**AMCOR Flexibles Packaging**

**Demande d'autorisation environnementale**

**Extension du site Belledonne – pièces complémentaires**

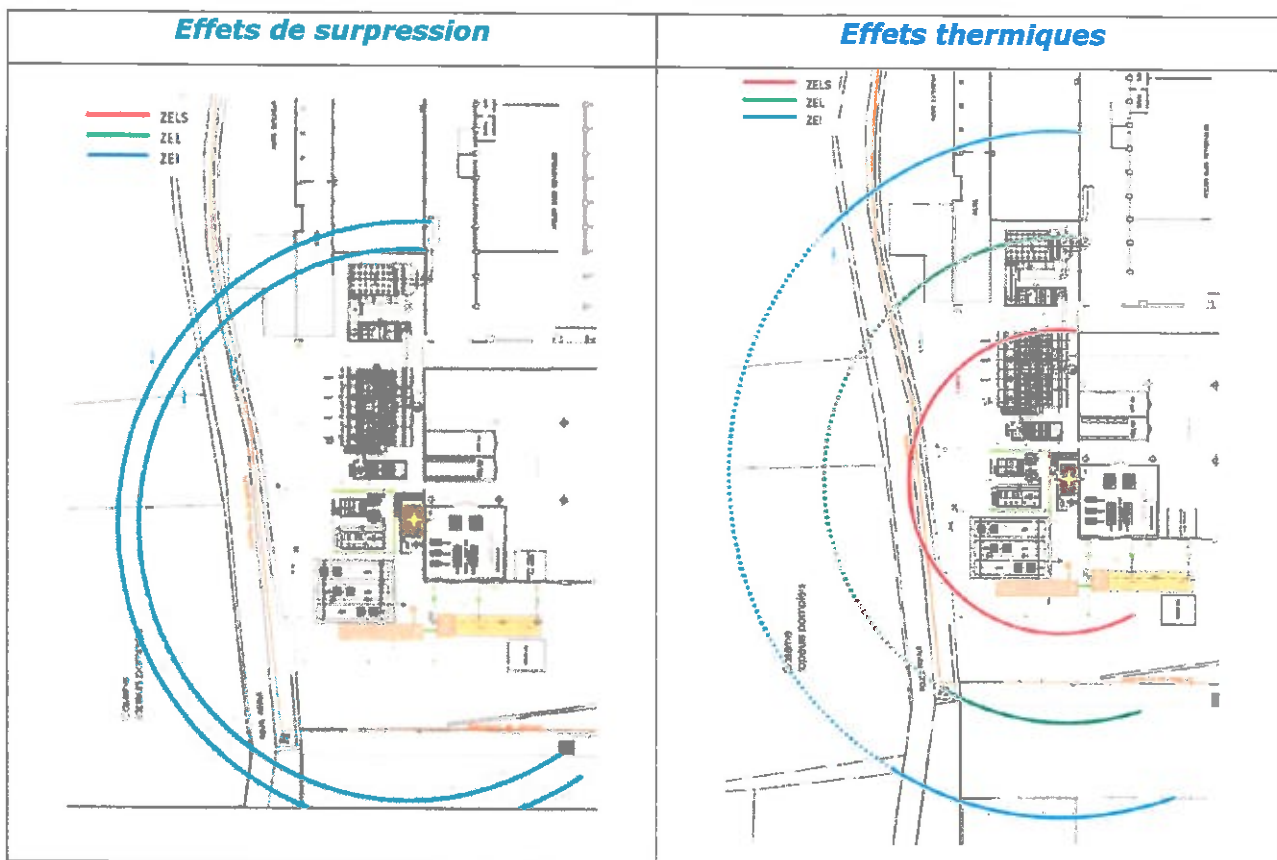
- l'accessibilité aux installations à partir de voiries contraintes en gabarit et en encombrement ;
- les grands volumes non recoupés qui nécessitent la mise en œuvre de puissants moyens hydrauliques à partir d'un réseau de points d'eau incendie complexe par son maillage et ses capacités.

En conséquence, comme évoqué en réunion du 31 mars 2021, il est rappelé que les sapeurs-pompiers seraient confrontés à de sérieuses difficultés, voire à une impossibilité opérationnelle en cas d'incendie, compte tenu à la fois de l'importance des besoins en eau et de l'absence de barrières passives pour éviter la propagation à l'ensemble du bâtiment.

Il semble que cette disposition ne soit pas respectée pour la couverture des zones à risque 4,6 et 8 ; atelier étain, unité SRU et postes électriques.

**Cet élément fait l'objet de la prescription n° 2 au point 3.4 ci-après.**

1. Si les conditions d'exploitation ne permettent pas de maintenir les voiries intérieures dégagées en permanence, l'exploitant fixe les mesures organisationnelles permettant de libérer ces aires en cas de sinistre avant l'arrivée des services d'incendie et de secours.
2. Répartir judicieusement les points d'eau incendie afin qu'ils soient éloignés entre eux de 150 m maximum, les distances étant mesurées par les voies praticables aux engins d'incendie et de secours.
